**Piano Stralcio
per l'Assetto Idrogeologico**

*Modifica agli ambiti territoriali di applicazione dell'art.5 del vigente
Piano stralcio assetto idrogeologico*

modifica scheda 71 m2
Zonizzazione Aree a Rischio

Località: Vergato

Stralcio della zonizzazione vigente della Scheda n. 71m1 – Vergato

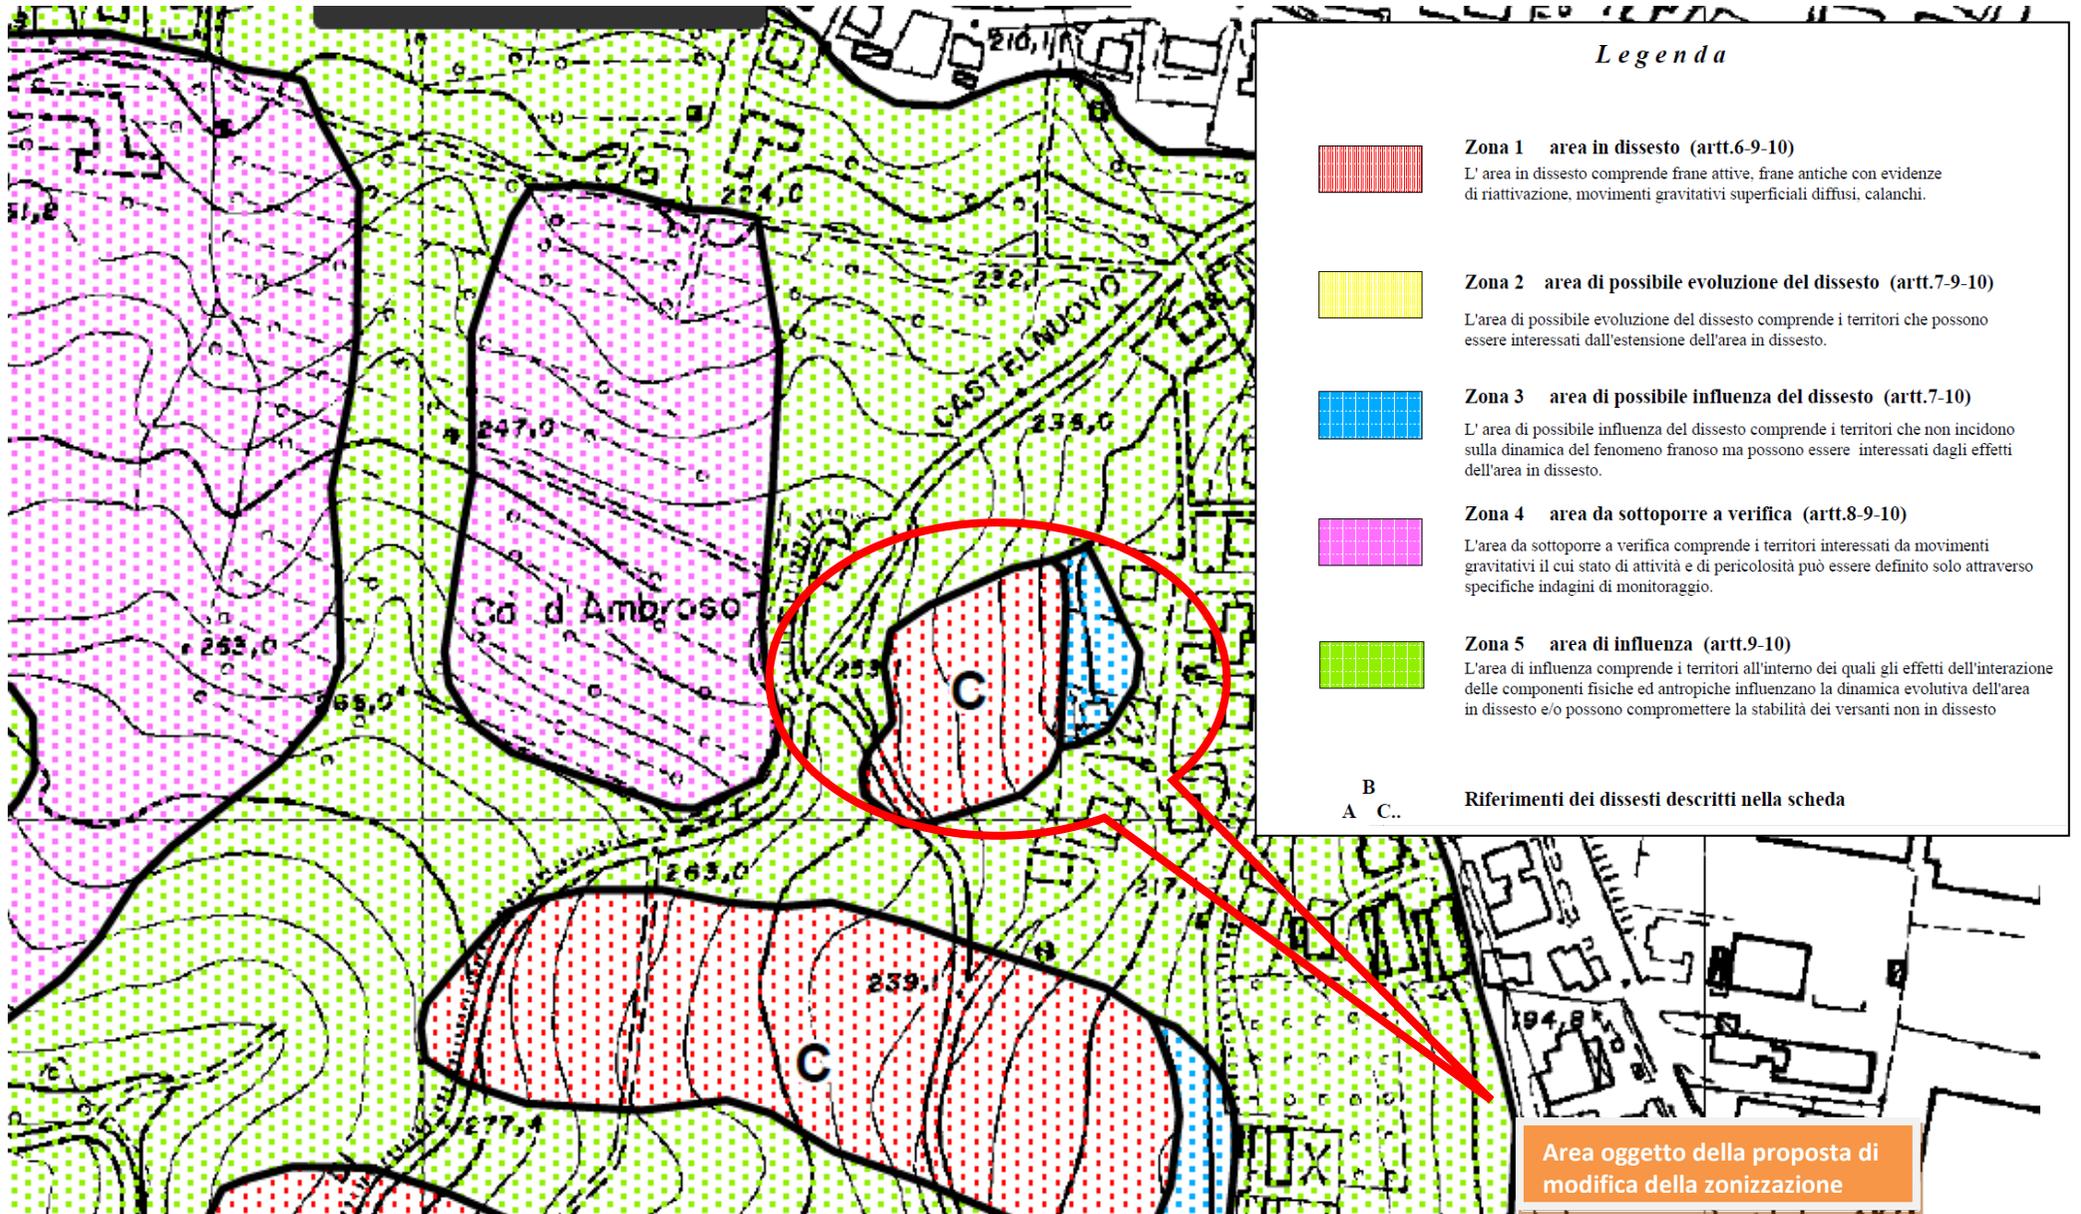
La medesima proposta di modifica riguarda la zona 1 (area in dissesto C – loc. Cà d'Ambroso) e la relativa zona 3 (area di possibile influenza del dissesto) e prevede la riclassificazione di ambedue le zone come zona 5 (area di possibile influenza sul dissesto). La richiesta è funzionale all'inserimento di un'area edificabile negli strumenti della pianificazione urbanistica del Comune di Vergato.

- nella relazione tecnica trasmessa si attribuisce la presenza dell'area in dissesto nella zonizzazione vigente ad un movimento molto superficiale causato da una rottura dell'acquedotto che corre lungo la strada, movimento successivamente stabilizzato con un drenaggio sotterraneo,
- non è possibile valutare l'efficienza attuale del drenaggio,
- l'impluvio a monte degli edifici dove converge il drenaggio non risulta possedere una adeguata rete di scolo delle acque,

la modifica proposta come Punto 4 OdG nella seduta di Comitato Tecnico del 20 maggio 2016 è stata parzialmente approvata, definendo un'area da sottoporre a verifica, delimitata sulla base dell'area interessata dagli interventi di consolidamento, come rappresentata nell'ultima figura.

Riduzione dell'area da sottoporre a verifica (linea gialla) come proposta nell'osservazione del sig. Cristian Bruni, approvata dal CT nella seduta del 14/09/2016 e poi ritirata dallo stesso osservante.

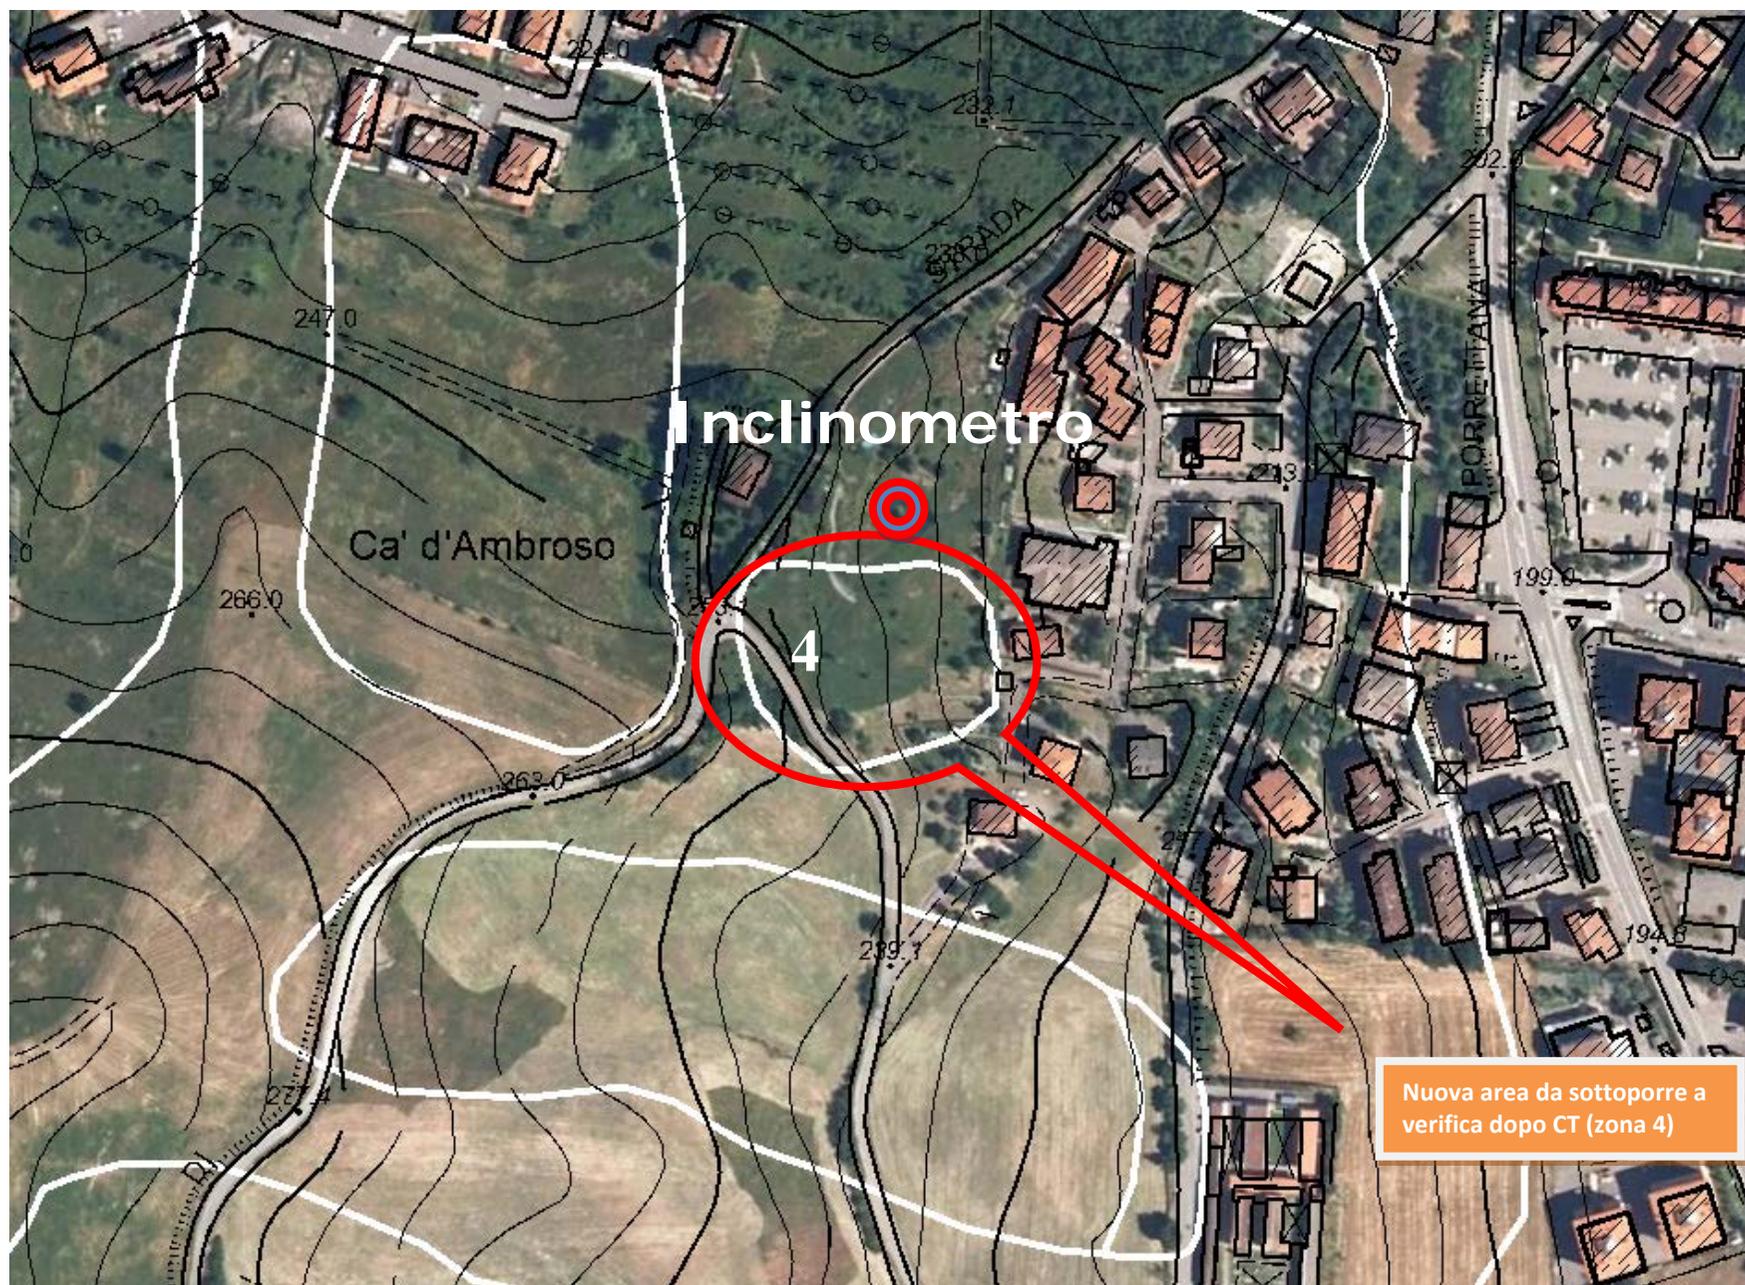
In fase di osservazioni alla Variante è pervenuta una nota da parte del proprietario del terreno interessato dalla Variante stessa, sig. Cristian Bruni. Tale nota, acquisita agli atti con prot. n. 889 del 9 agosto 2016, faceva notare che l'inclinometro, sulla base dei cui dati era stata avviata la procedura di variante, non era stato correttamente ubicato sulla Carta Tecnica Regionale, pertanto l'area da sottoporre a verifica risultava più ampia del dovuto nella zonizzazione come adottata con delibera 2/4 del 26/05/2016 dal Comitato Istituzionale dell'Autorità di Bacino. Nella stessa nota veniva quindi riportata una cartografia indicante una proposta di riduzione dell'area da sottoporre a verifica (v. figura allegata).

Questa osservazione era stata quindi sottoposta al giudizio del Comitato Tecnico dell'Autorità di Bacino nella seduta del 14/09/2016, con esito positivo in merito alla richiesta di riduzione dell'area da sottoporre a verifica, riconoscendo l'errore di posizionamento dell'inclinometro sulla CTR.

Successivamente, tuttavia, con nota pervenuta in data 27/10/2016 e acquisita agli atti con prot. n. 1198, il medesimo Cristian Bruni, ha chiesto il ritiro dell'osservazione precedentemente inviata.

Per quanto sopra detto si propone al Comitato Istituzionale per l'adozione definitiva la perimetrazione e zonizzazione senza variazioni rispetto a quanto già adottato con delibera 2/4 del 26/05/2016.
